DIREZIONE GENERALE ARCHEOLOGIA BELLE ARTI
E PAESAGGIO
SERVIZIO V

Oggetto: [ID_VIP 4248] SAN PAOLO CIVITATE (FG) – POGGIO IMPERIALE (FG): Parco
eolico di potenza complessiva pari a 42 MW nei comuni di San Paolo Civitate (località
“Masseria Difensola e Faugno Nuovo”) e Poggio Imperiale (località “La Colonnella”)
Procedura riferita al Decreto legislativo n. 152/2006 – VIA.
Proponente: Società I.V.P.C. Power 6 S.r.l.
Parere tecnico istruttorio della Direzione generale Archeologia, belle arti e paesaggio.

Tavole di confronto e coordinate geografiche del progetto originario (10 aerogeneratori, potenza complessiva 42 MW) e della proposta modificata (8 aerogeneratori, 31,38 MW) – Dall'elaborato della Società Relazione impatti cumulativi.

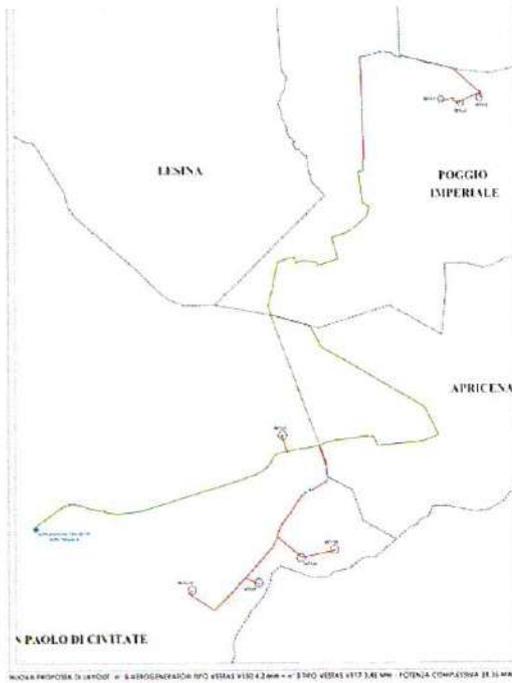
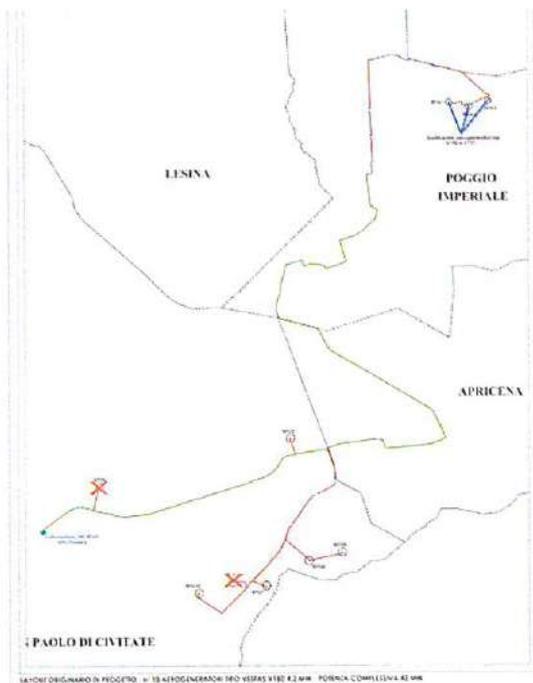
CONSIDERATO che, con successive note (prot. n. 8022 del 28/03/2019 e n. 10251 del 14/02/2020), l'allora MATTM ha poi comunicato l'avvio di due nuove consultazioni per modifiche progettuali, proposte dalla Società in fase di integrazioni, che hanno previsto, tra l'altro, una riduzione del numero di aerogeneratori (da 10 a 8) e della potenza complessiva (da 42 MW a 31,35 MW);

Tavola C 13- Mappa delle Zone d'Influenza Visiva In Area Vasta - Impianti in Esercizio-Autorizzati - Impianto IVPC POWER 6 - Altri impianti in autorizzazione

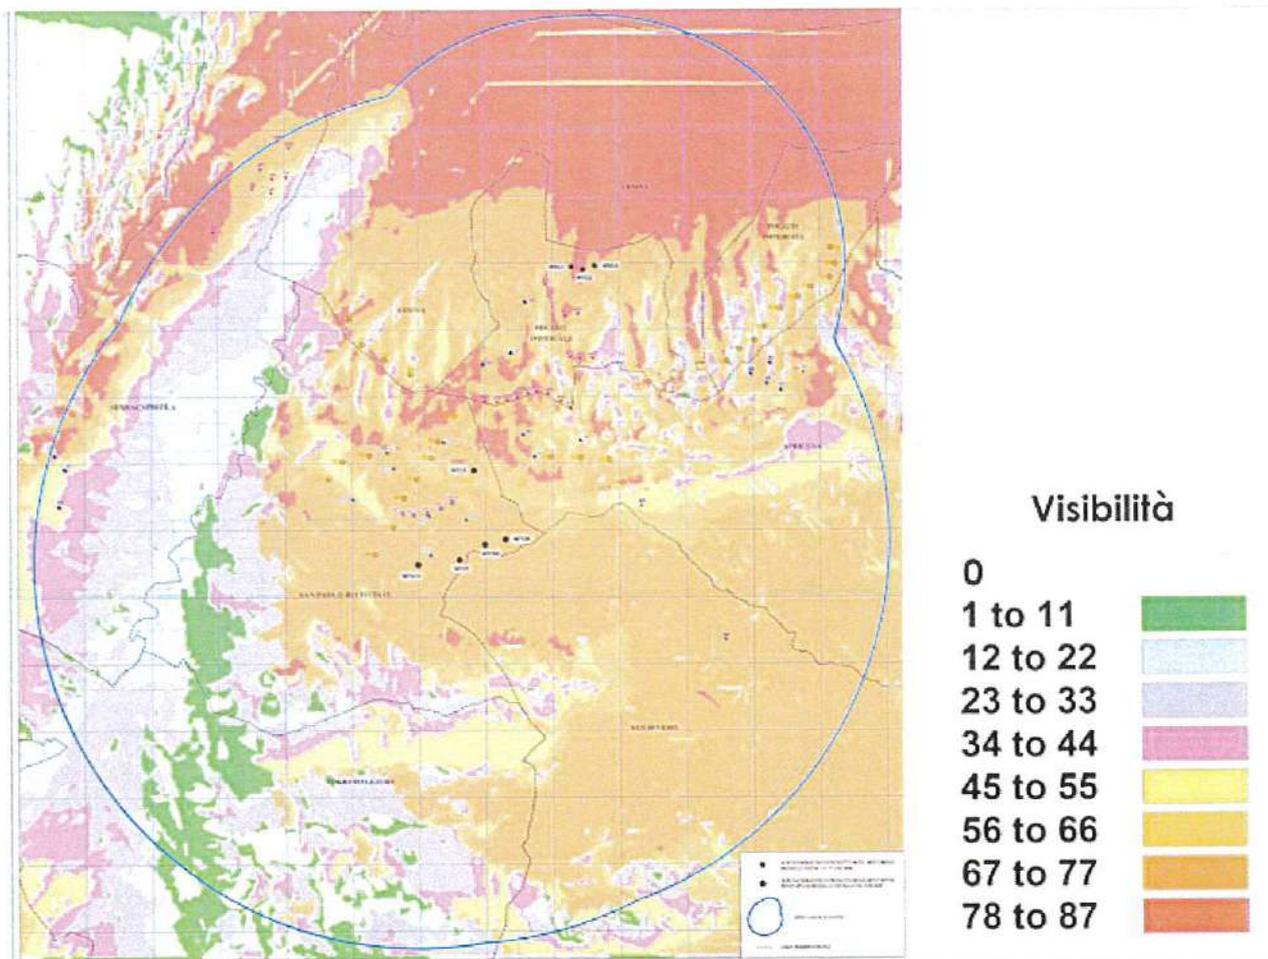
Peraltro, l'impatto visivo investe anche i territori dei Comuni limitrofi, già fortemente interessati dalla presenza di impianti eolici autorizzati, realizzati o da realizzare. Come si evince dalla sottostante carta dell'intervisibilità, l'impianto risulterebbe visibile anche a molti chilometri di distanza.

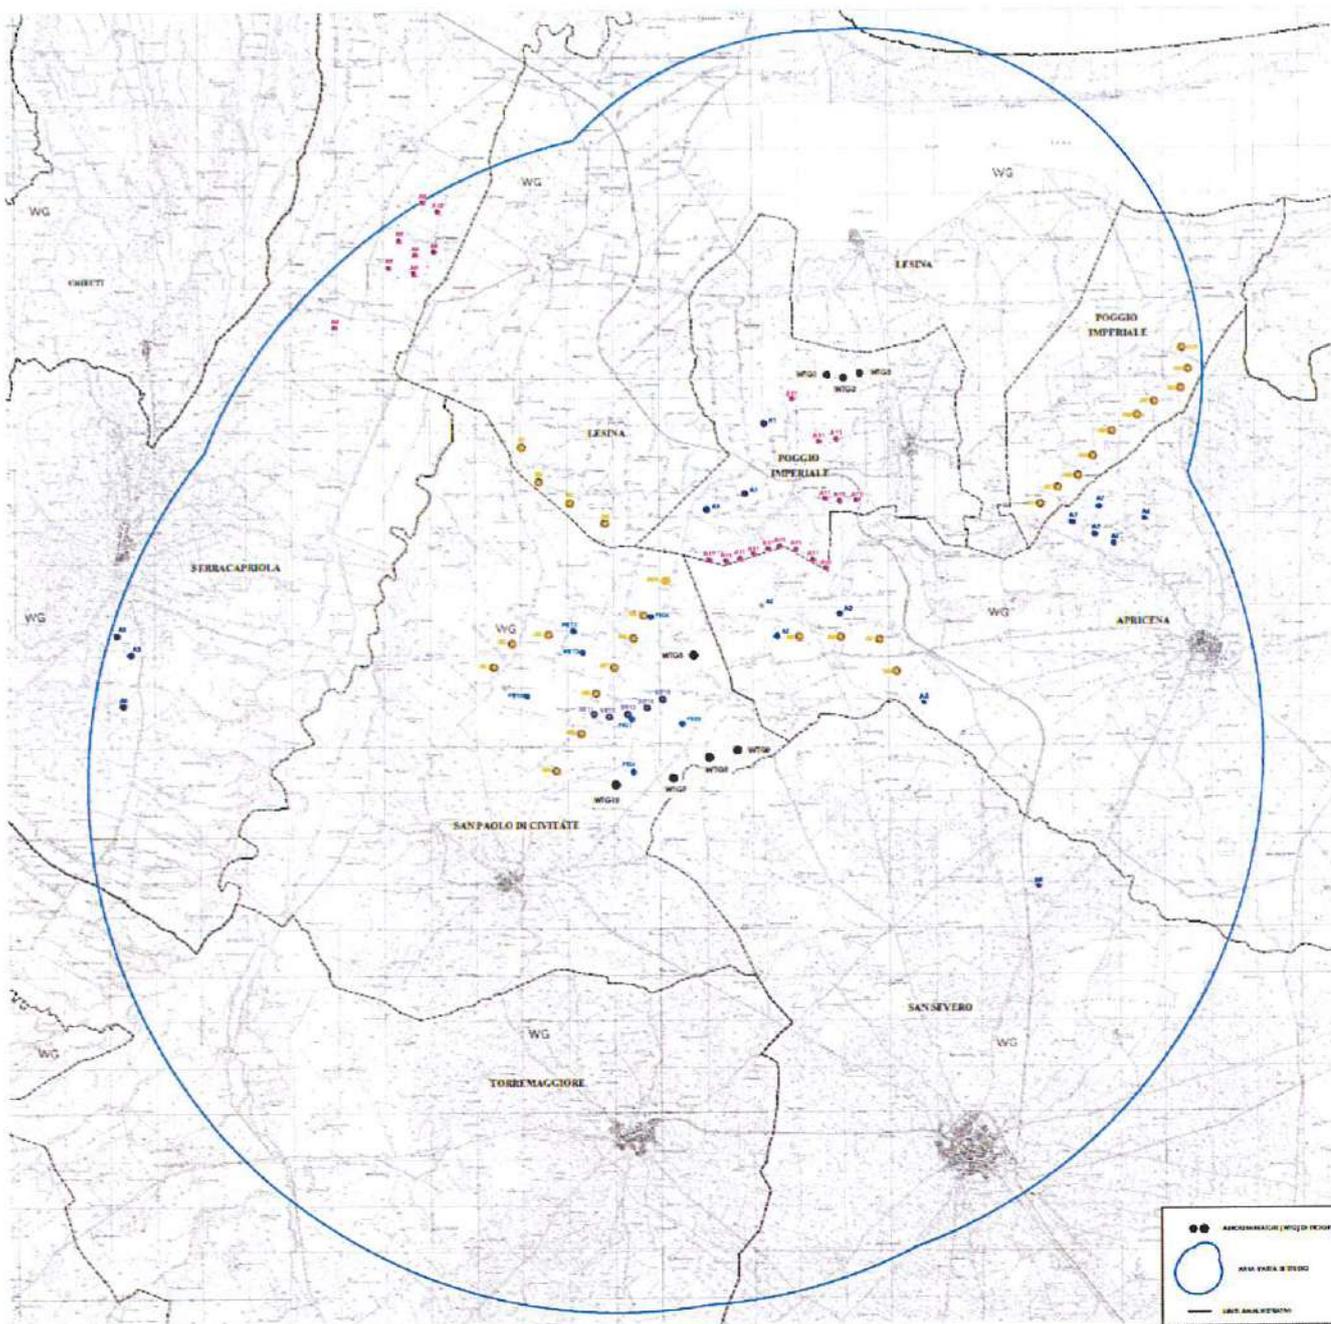
CONSIDERATO di non poter condividere quanto in proposito sostiene la Società (paragrafo 2.1.b delle Osservazioni, Concentrazioni di impianti ed effetto selva), che, sottolinea la mancanza di richiesta da parte del MiC, in fase di integrazioni, di specifici approfondimenti relativi agli effetti cumulativi. Al riguardo, si precisa che le valutazioni di questo Ministero discendono non solo dalla documentazione prodotta dalla Società, ma anche da quella in possesso degli archivi, cartacei e digitali, dell'Amministrazione, che, grazie alle strutture periferiche, può contare su una conoscenza diretta del territorio e delle relative criticità. Peraltro, di là dal documento denominato 'Relazione impatti cumulativi', presentato dalla Proponente nelle integrazioni richieste dal MATTM, si deve considerare anche il sopralluogo tenutosi nel 2019, al quale hanno preso parte, per le opportune valutazioni in loco, anche i funzionari della competente SABAP.

Va peraltro ribadito, in contrasto con quanto affermato dalla Società al Punto 2.1.f delle Osservazioni, che la previsione di nuovi impianti in aree già interessate dalla diffusa presenza di altri impianti energetici contribuisce non solo al cosiddetto 'effetto selva', ma anche alla progressiva perdita di lacerti di paesaggio naturale, andando a gravare su un territorio che non deve essere sacrificato in nome di una ormai consolidata 'eolizzazione' e trasformazione in 'distretto energetico' dello stesso.

FOTOINSENERIMENTO POSSIBILE INTERVENTO DI MITIGAZIONE IPOTESI N°2 - In foto viene riportato un impianto di filare arboreo schermante singolo formata da un'unica specie arborea. In alternativa si possono ipotizzare anche filari con alternanza di specie.

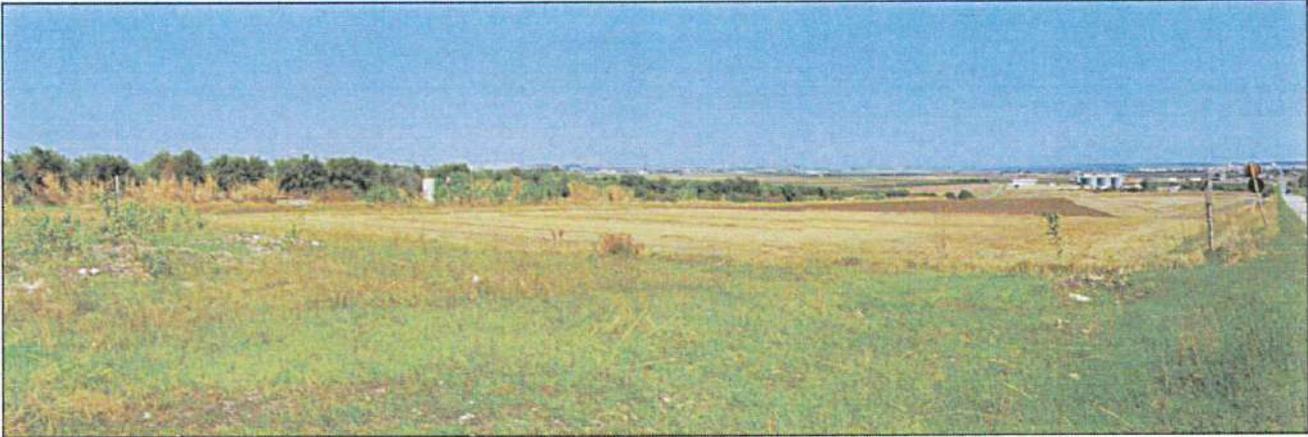
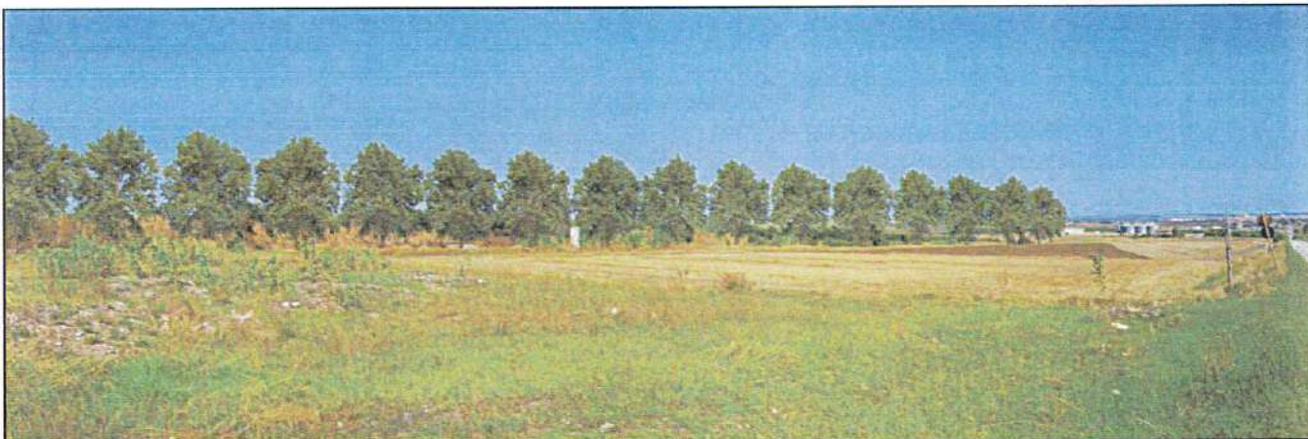
Orbene, nel condividere quanto espresso in merito dalla competente Soprintendenza e dal Servizio II nelle rispettive controdeduzioni alle Osservazioni, si coglie l'occasione per sottolineare come l'interferenza descritta da questo Ministero, al di là del grado di rischio/impatto archeologico valutato, dipenda anche dalla notevole altezza delle turbine proposte, che, divenendo attrattori visivamente dominanti del paesaggio, finiscono per predominare sulle altre caratteristiche del contesto, a cui risultano totalmente estranee, e per inficiare iniziative di valorizzazione futura del territorio, da attuarsi attraverso la tutela e la valorizzazione dei “sistemi dei beni culturali nei contesti agro-ambientali”, in coerenza con gli obiettivi e le strategie previste dal PPTR.

Tavola B2 - Impianti in Esercizio-Autorizzati ed Impianto IIPC POWER 6

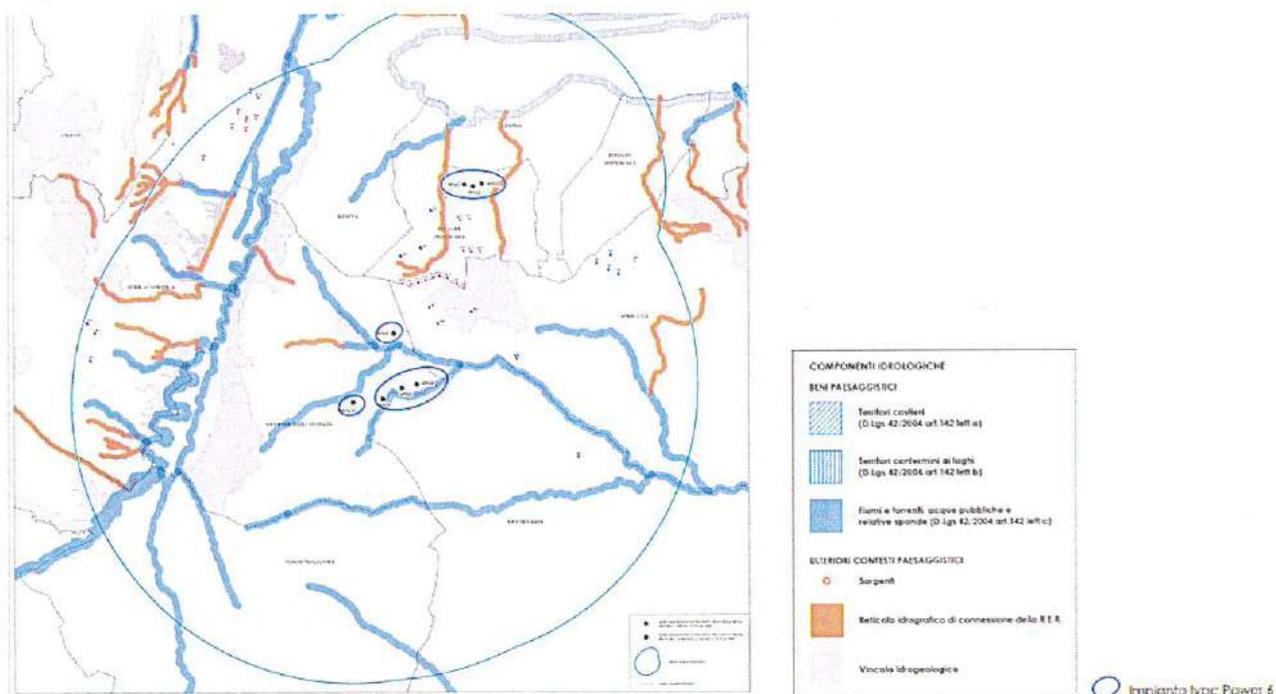
- l'aerogeneratore **WTG7** è posizionato a circa 70 mt dal BP-corso d'acqua pubblica "Canale Tonnoniro" e a circa 700 mt dall'UCP-area di rispetto delle componenti culturali e insediative (siti storico-culturali) "Masseria Faugno Vecchio";
- l'aerogeneratore **WTG9** è posizionato a circa 275 mt dal BP-corso d'acqua pubblica "Canale Tonnoniro" e a circa 580 mt dall'UCP-area di rispetto delle componenti culturali e insediative (siti storico-culturali) "Masseria Faugno Nuovo".
